改善箇所説明図

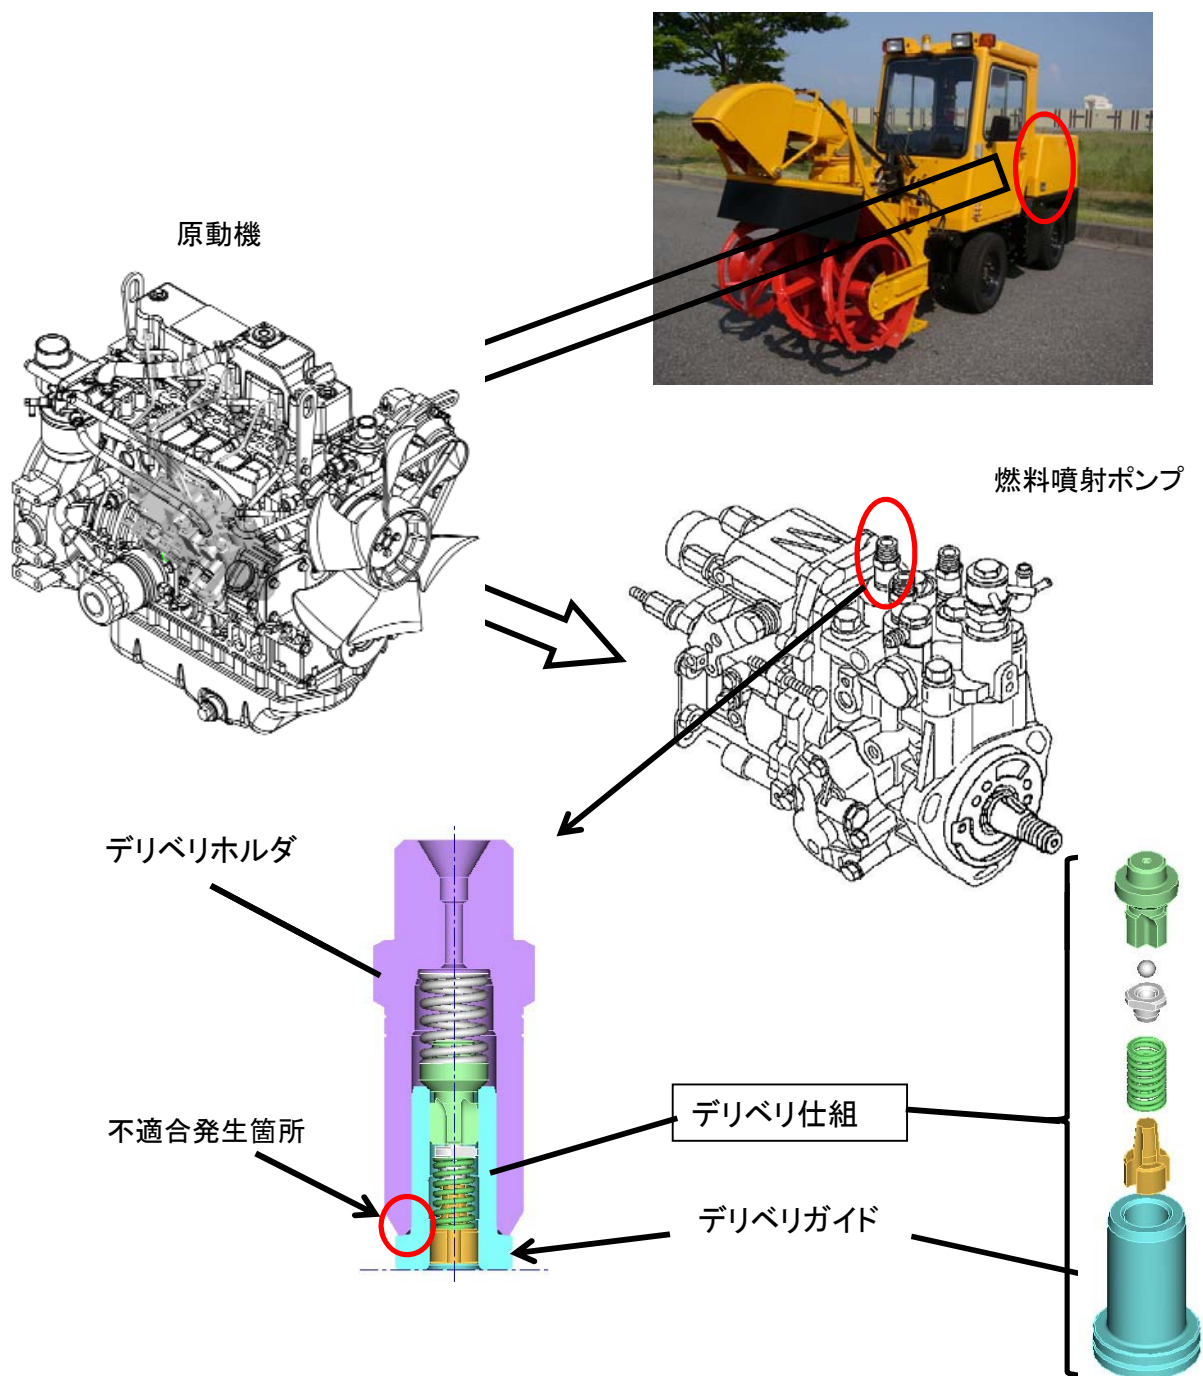
不具合発生箇所

原動機の燃料噴射ポンプにおいて、デリベリホルダ内部のデリベリガイドの熱処理が不適切なため、シール部に初期亀裂が発生しているものがある。そのため、そのままの状態を使用を続けると、当該初期亀裂が進展し燃料漏れが発生するおそれがある。

改善内容

全車両、良品のデリベリガイドを組込んだデリベリ仕組と交換する。

識別

燃料噴射ポンプハイドロリックヘッド取付ボルトに、緑色のペイントを塗布する。
